**Vorhabenbezogener Bebauungsplan „Golfanlage Batzenhof“,
Karlsruhe-Hohenwettersbach**

Zusammenfassung der im Rahmen der Beteiligung der Öffentlichkeit gemäß § 3 Absatz 2 BauGB abgegebenen Stellungnahmen

Vergleich Plan / Realität am Beispiel Zufahrt 3 (Thomashof)

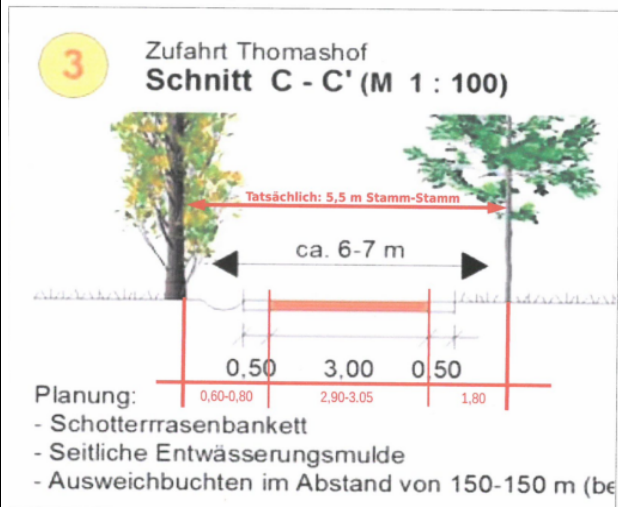
Darüber hinaus ist die vorgesehene Zufahrt Nr. 3 (über Thomashof) noch in einem weiteren Punkt fehlerhaft geplant. Der Platz zwischen dem bestehenden Baumbestand (Pappeln und Linden) reicht in keiner Weise aus, die Straße zu erweitern, um Schotterrasenbankett und Entwässerung anzulegen, ohne das Wurzelwerk der Bäume zu beschädigen (siehe beigefügte Skizze (Vergleich Plan u. Realität am Beispiel Zufahrt 3 - Thomashof).

Die in Anlage 2 dargestellte Abschätzung des Verkehrsaufkommens ist völlig, unzureichend und fehlerhaft.

Gemessen am 16.03.2015, Fotobelege.

Die tatsächlichen Breiten sind unmaßstäblich eingezeichnet, um einen Vergleich zu ermöglichen. Auf Seite der Pappeln kann kein Schotterrasenbankett angelegt werden, ohne die Wurzeln der Bäume zu beschädigen. Die Straße

<p>müsste also auf die Seite der Winterlinden verschwenkt werden, wobei dort ein Graben besteht. Auch dann reicht die Breite nicht aus, um eine Entwässerungsmulde anzulegen. Ein Abstand von 6-7 Meter kann mit dem bestehenden Baumbestand nicht erreicht werden. Der Planskizze bezieht sich sichtlich nicht auf den Abstand Stamm-Stamm, so dass der Eindruck entsteht, dieser wäre noch größer.</p>	<p>wurzeln ausgeschlossen ist. Die ökologischen Belange während der jeweiligen Bauphase werden im gesamten Plangebiet durch eine ökologische Baubegleitung überwacht und dokumentiert. Das alles findet zudem in enger Abstimmung mit dem Tiefbauamt und dem Gartenbauamt statt, welches seit einigen Jahren die Pflege und Entwicklung der Pappelallee übernommen hat.</p>
B6 Privater 22.03.2015	
<p>Gegen den Bebauungsplan "Golfplatz Hohenwittersbach" erhebe ich folgende Einwendungen:</p> <ol style="list-style-type: none">1. Die Zufahrt Nr. 3 zum geplanten Golfplatz über die Straße Am Thomashäusle ist völlig unzureichend und stellt auch für die Bauphase keinen geeigneten Zugang dar.2. Das zu erwartende Verkehrsaufkommen während der Spielzeit ist nicht nachvollziehbar dargestellt.3. Die Zugänglichkeit der "nicht Golf spielenden" Bevölkerung zu den öffentlichen Spazier- und Radwegen ist nicht mehr gewährleistet. <p>Begründung: zu 1.: Die als Zufahrt 3 geplante Straße Am Thomashäusle weist nicht die nötige Breite auf, um einen Begegnungsverkehr zuzulassen. Schon heute ist es schwierig, wenn sich zwei PKW begegnen; ein aneinander vorbeifahren eines PKW und eines LKW ist ausgeschlossen und hat in der Vergangenheit schon wiederholt zu Unfällen mit Sachschäden geführt (Auto/Mauer). Bei einem regen LKW-Verkehr während der Bauphase kommt es mangels Ausweichmöglichkeiten unweigerlich zu einem Rückstau auf der stark befahrenen Rittnerstr., bspw. wenn Anwohner versuchen, in die Straße Am Thomashäusle einzubiegen. Es besteht nicht im Entferntesten die Notwendigkeit eines dreistrahligen Zufahrtssystems. Dem Erfordernis der Raumordnung wäre mit einer Zufahrt über die Ochsenstraße Genüge getan. Dass es sich bei der Zufahrt Nr. 3 um eine Straße durch ein Wohngebiet handelt, wird im Bebauungsplan an keiner Stelle erwähnt. Der Plan weckt im Gegenteil auf den ersten Blick den Eindruck, als würde die eigentliche Zufahrt erst später, nach der Wohnbebauung beginnen. Die Anwohner wurden im Vorfeld weder informiert, noch angehört, noch auf irgendeine andere Art und Weise einbezo-</p>	<p>Siehe Stellungnahme zu B3.</p> <p>Siehe Stellungnahme zu B 3.</p> <p>Die Zugänglichkeit bleibt erhalten. Siehe hierzu Begründung Ziffer 4.3.4 Geh- und Radwege: „Sämtliche Wander-, Spazier- und Radwege bleiben der Öffentlichkeit uneingeschränkt zugänglich“ und die Festsetzungen in der Planzeichnung zum VbB.</p> <p>Diesbezüglich ist auf die Verkehrserhebungen zu verweisen. Die Bauphase stellt wie bei jedem Bauvorhaben im bebauten Bereich eine vorübergehende Situation dar, die gemäß den Regelungen des Durchführungsvertrages nach Abstimmung mit der Stadt durch einen Bauvertrag mit dem Erbauer der Anlage geregelt wird.</p> <p>Die drei Zufahrtswege sind schon heute vorhanden und werden durch entsprechende Beschilderung auf direktem Weg zum Golfgelände führen und somit Umwegfahrten verhindern.</p> <p>Im Rahmen der frühzeitigen Beteiligung der Öffentlichkeit wurde vom Planungsbüro Weis- haupt das Planungskonzept vorgestellt und mit</p>

Im Durchführungsvertrag ist festgelegt, dass vom Vorhabenträger die Ausbaupläne zu erstellen sind, und diese vor Beginn der Erschließungsarbeiten der schriftlichen Zustimmung der Stadt bedürfen.

Die für den Ausbau zur Verfügung stehende Breite zwischen den Bäumen ist am 22.04.2015 an zehn verschiedenen Stellen gemessen und der Ausbau für realisierbar befunden worden. Die Breite zwischen den Bäumen ist sehr unterschiedlich. Aus diesem Grund ist im Schnitt C-C eine ca. Breite von 6-7 m angegeben.

Das Schotterrasenbankett ist ein durchlässiger und tragfähiger Belag, der besser als Asphalt Oberflächenwasser aufnehmen kann. Die Flächen werden unter fachlicher Aufsicht angelegt werden, so dass eine Schädigung der Baum-

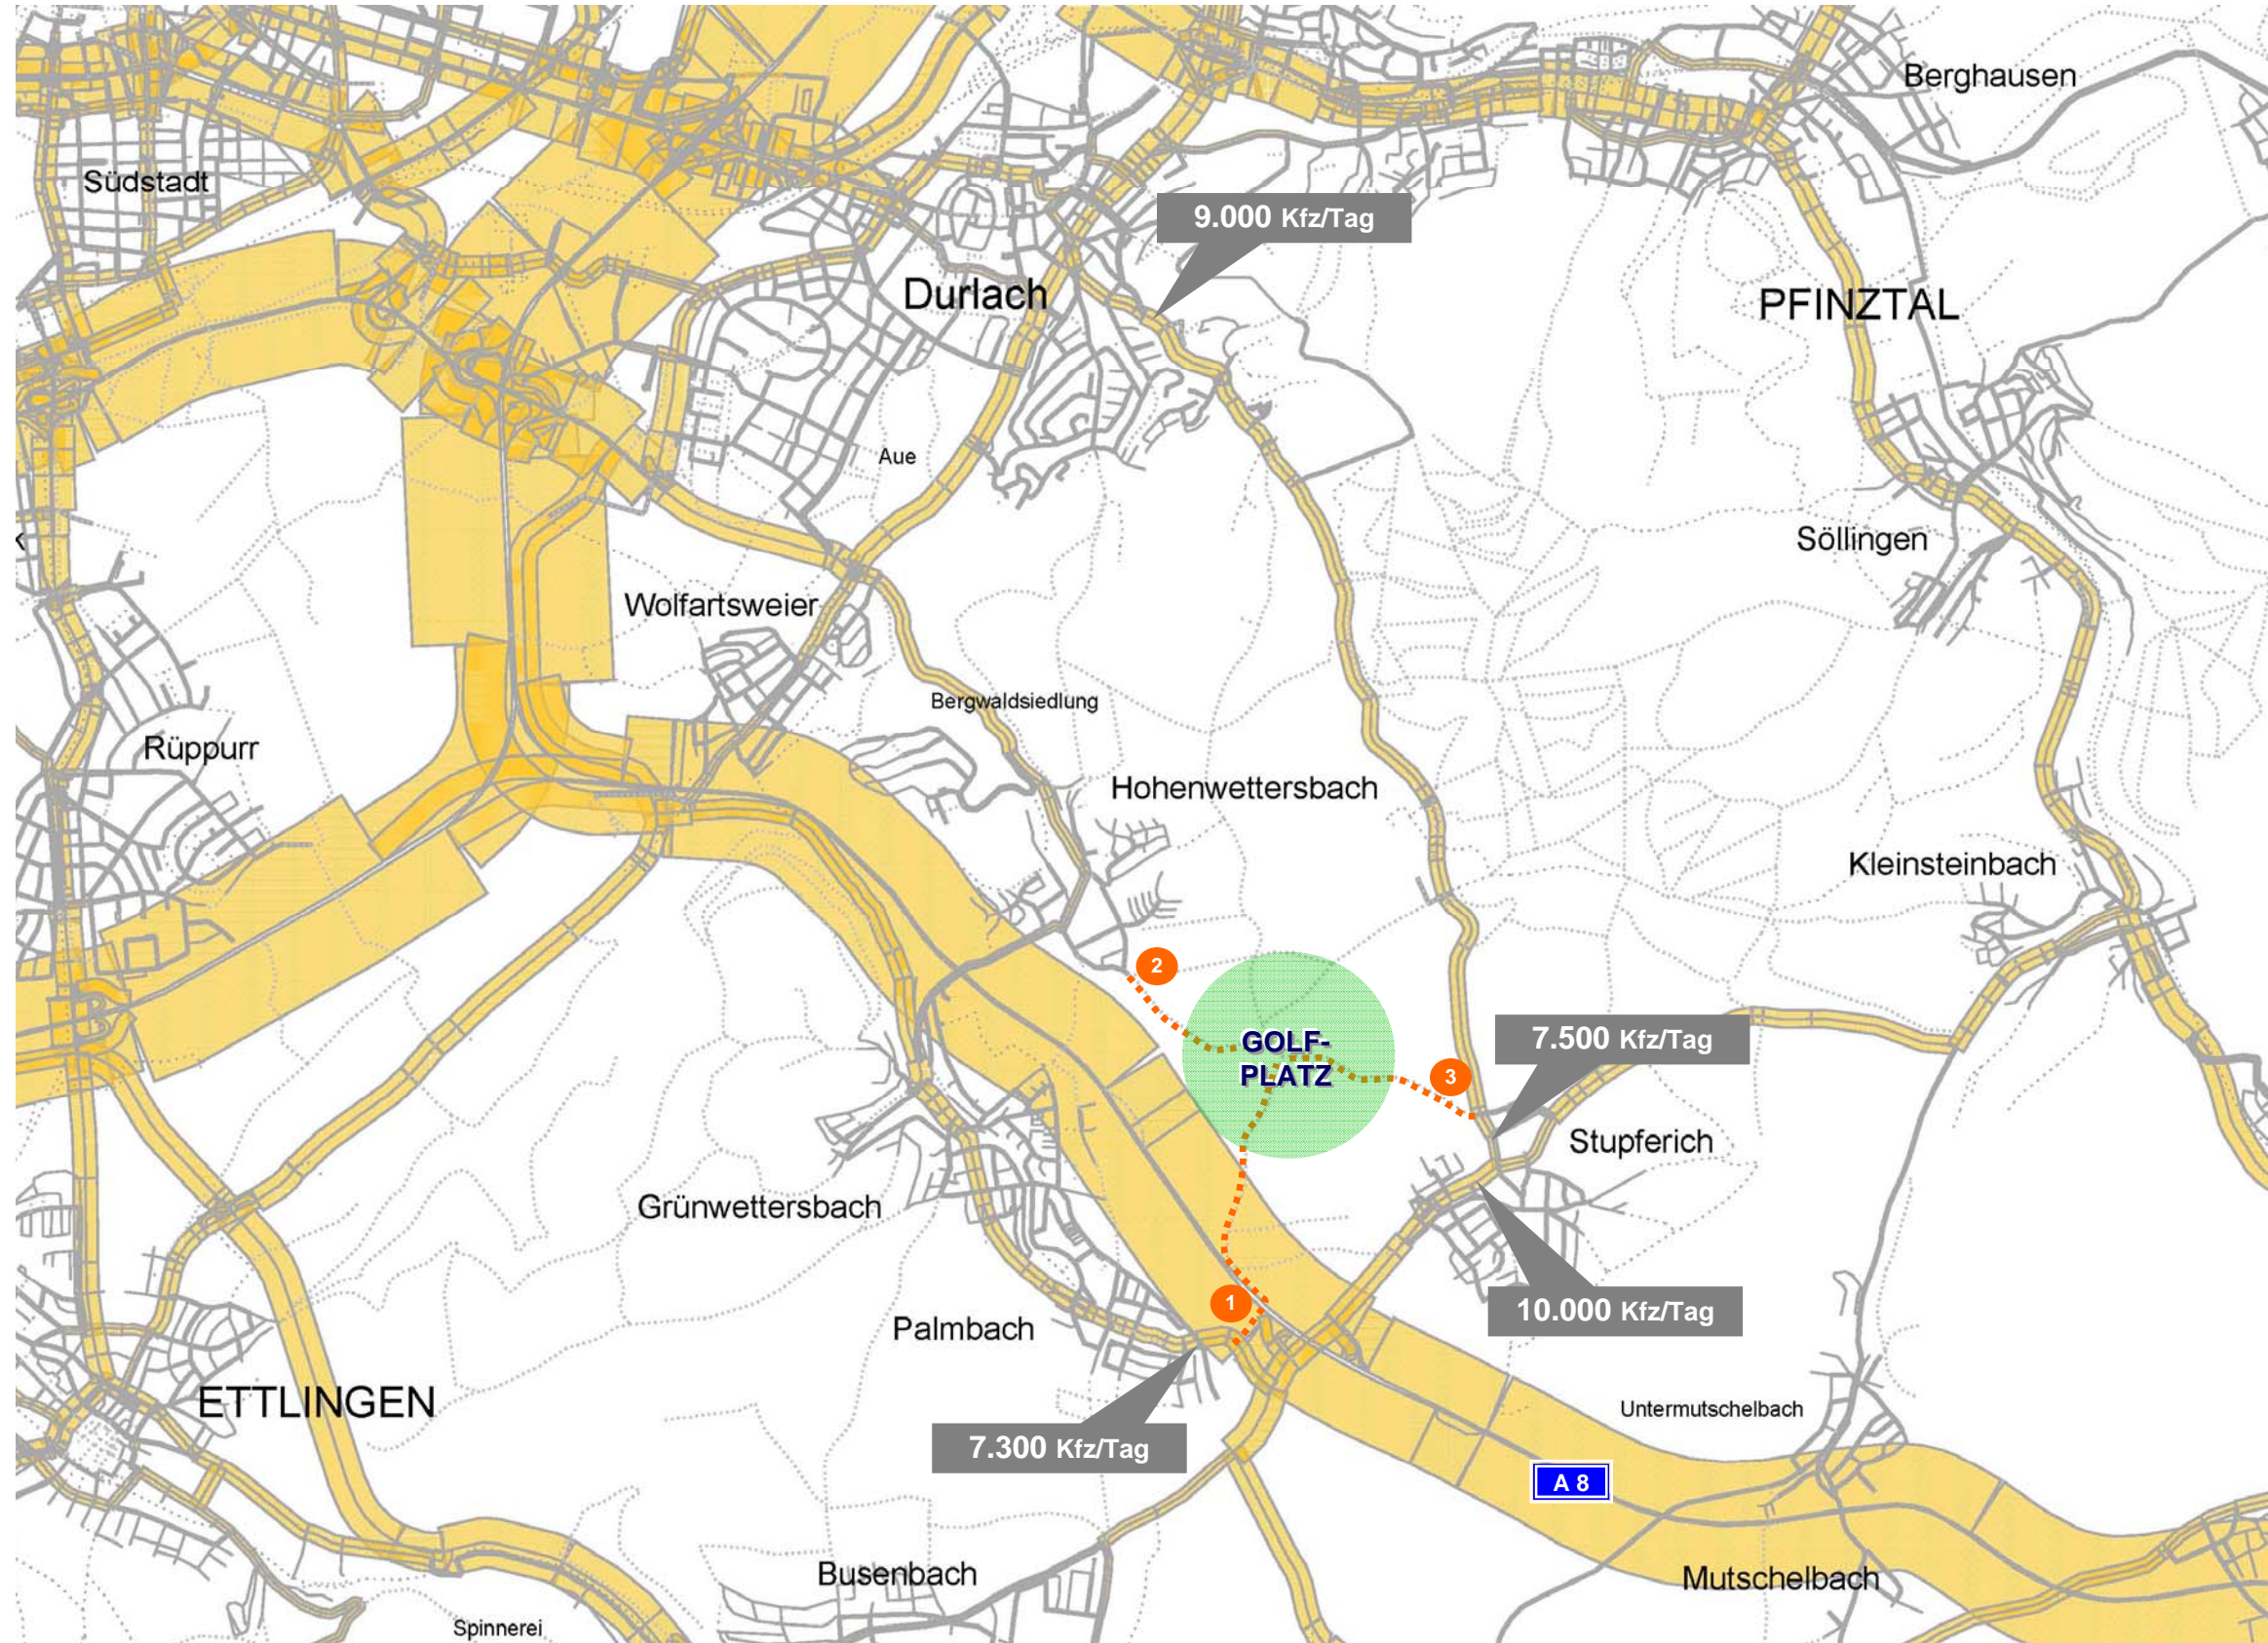
Gegen die Aufstellung des vorhabenbezogenen Bebauungsplans "Golfanlage Batzenhof" erheben wir Einwendungen. Insbesondere die Planung der Zufahrt über die Straße Am Thomashäusle lehnen wir ab und beantragen eine Neuregelung des Zufahrtssystems.

Im Bereich der Autobahnanschlussstelle Karlsbad gibt es bereits mehrere zum Teil asphaltierte Wirtschaftswege durch deren Ausbau der Golfplatz Batzenhof erschlossen werden kann, ohne die Ortsdurchfahrten Thomashof, Stupferich und Durlach zu berühren.

Es ist dabei völlig unerheblich, dass die Erschließung für einen Golfplatz auf der Gemarkung Hohenwettersbach über die Gemarkung Stupferich erfolgen würde. Durch die bisher geplante dreistrahlige Erschließung versucht der Planersteller u. E. Gemarkungen gleichmäßig zu belasten. Gemarkungen sind aber keine Schutzgüter, sehr wohl aber Menschen und Umwelt.

Siehe Stellungnahme zu B3 und B5.

Das bestehende Zufahrtssystem ist ausreichend, den Mehrverkehr durch die Golfplatznutzung aufzunehmen. Siehe hierzu die in der Anlage B dargestellten Verkehrsdaten an den Knotenpunkten, die für die Zufahrten zum Plangebiet relevant sind.
